Pratica 2022.4.43.62

Oggetto: Ambito di Rigenerazione Urbana territoriale “AR5” in variante al PGT ed al PIF stralcio del Comune di Vergiate – comunicazione in merito all’avviso di deposito del Documento di Scoping e convocazione prima conferenza di valutazione (VAS).

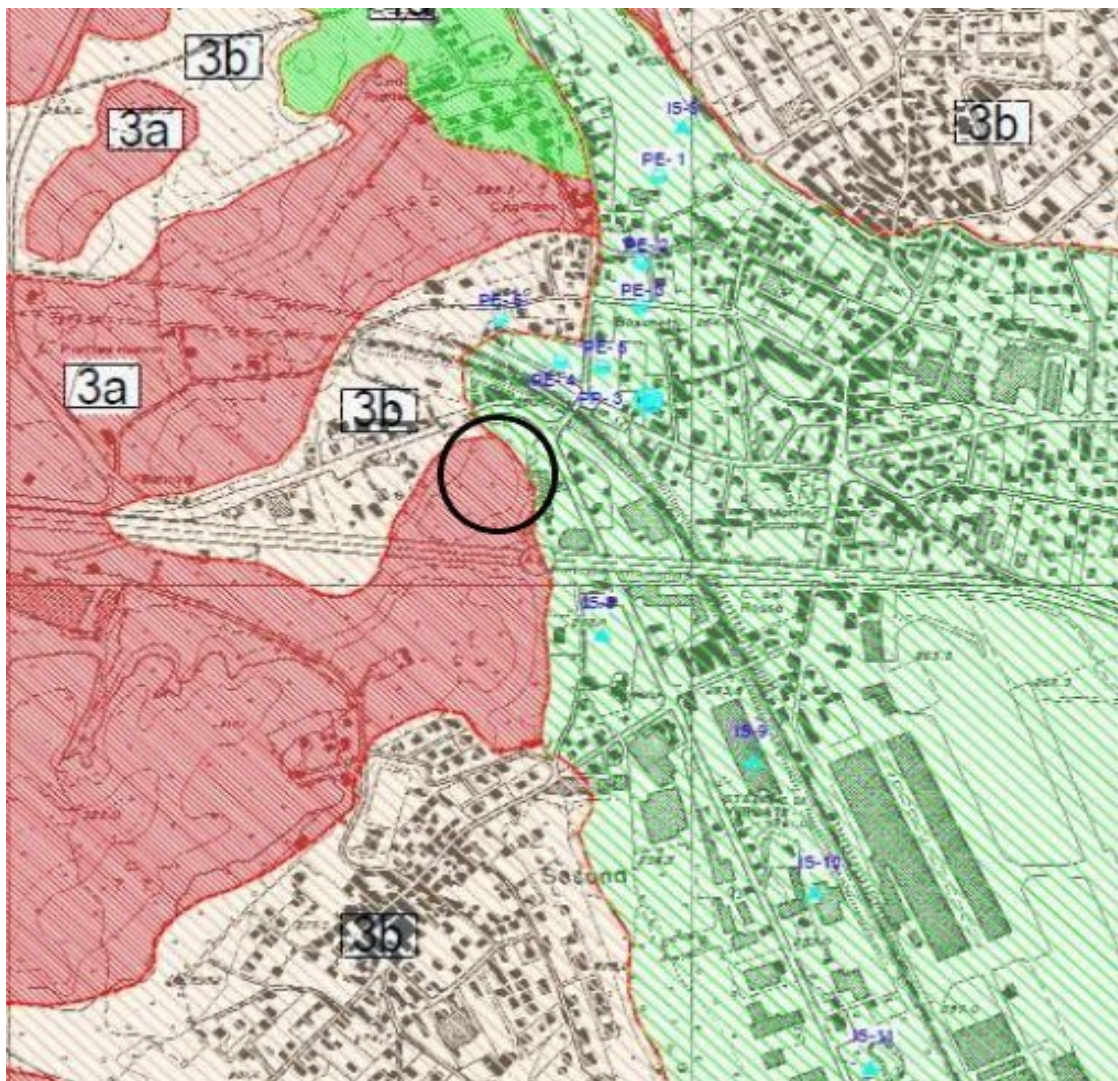
Si ricorda che in ottemperanza ai contenuti del R.r. 7/2017- testo coordinato, Art. 6, il proponente dovrà far redigere un progetto di invarianza idraulica e idrologica che, sulla base della dimensione del lotto e della distinzione per tipologia di permeabilità, dell'area di criticità (Aree A - *ad alta criticità*) individuata nel Regolamento e dai dati idrogeologici desunti dalla specifica sezione della Relazione geologica per garantire il corretto dimensionamento delle opere per lo smaltimento delle acque meteoriche.

Per quanto sopra sarà cura dell'Autorità competente per la VAS d'intesa con l'Autorità procedente verificare la correttezza del progetto di invarianza idraulica secondo i contenuti del R.R. 7/2017 e s.m.i..

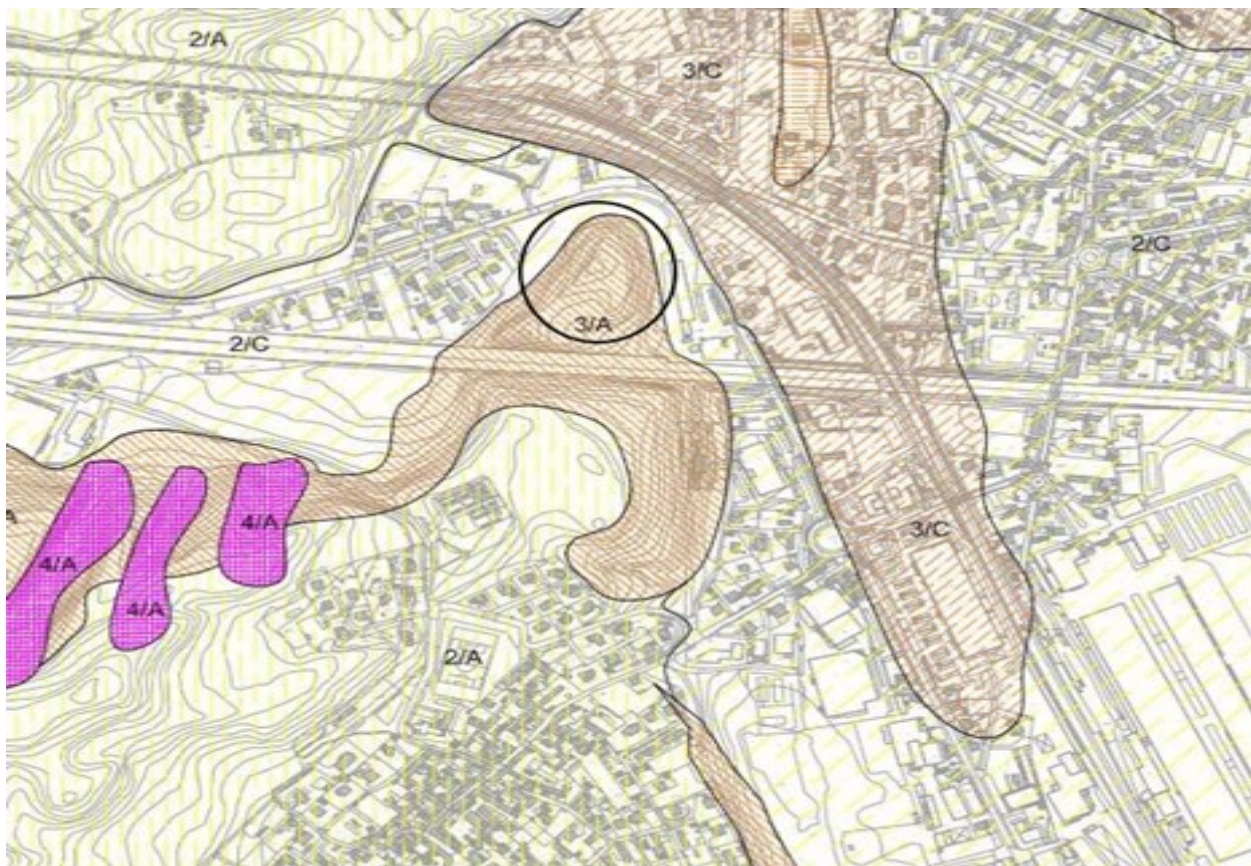
L'area in esame ricade prevalentemente nell'ambito idrogeologico 2 ed in piccola parte nell'ambito idrogeologico 6. Tale area è inoltre soggetta a vincolo idrogeologico per la presenza di pozzi comunali ad uso idropotabile.

Nell'ambito idrogeologico 2 la falda è discretamente profonda, posta a circa 20-35 metri dal p.c., e fluisce entro lenti ghiaiose-sabbiose. Sono presenti nelle aree limitrofe alcuni pozzi trivellati profondi e due pozzi ad uso idropotabile.

Inoltre, tramite prova infiltrometrica è stato determinato il coefficiente di permeabilità del terreno, Dall'elaborazione dei dati ottenuti, è stato determinato un valore dell'ordine di 0,000129 m/s, tipico di terreni caratterizzati dalla presenza di sabbie e ghiaie, ovvero quelli di origine glaciale e fluvioglaciale.
